TRANSPORDIAMET

Meie 17.03.2025 nr 7.1-1/25/3857-2

**Riigitee 11174 Paldiski-Padise ja Kangru-Kalda
arendusala juurdepääsutee ristumiskoha
ehitamise nõuded**

Joonis 1. Ristumiskoha pikikaldete kujundamine

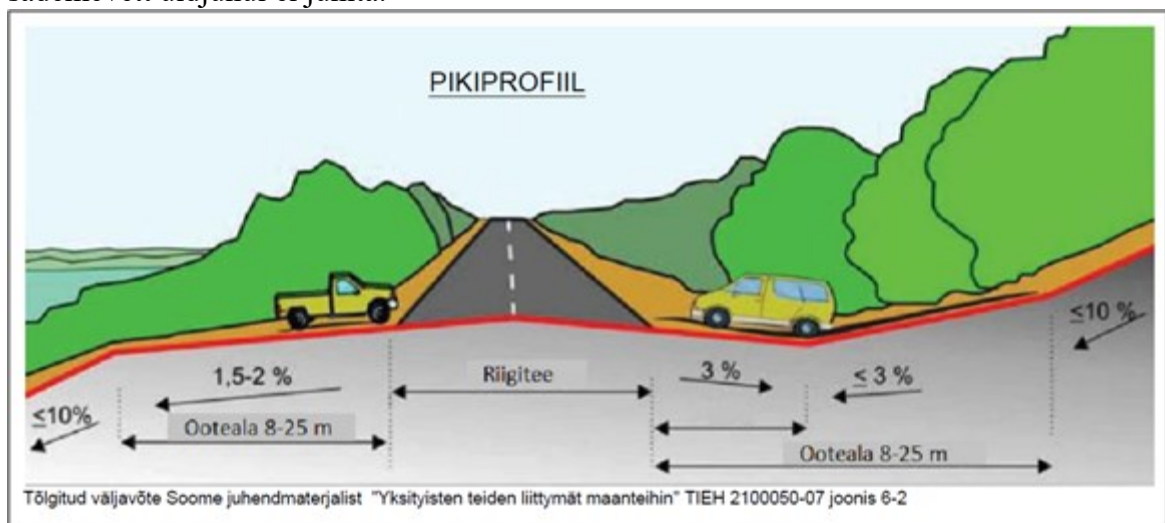
11. Ristumiskoht projekteerida riigiteega võimalikult täisnurga all. Ristumiskoha pikikalded määrata vastavalt alltoodud joonise põhimõtetele arvestusega, et riigitee alusele maale sademevett üldjuhul ei juhitu.
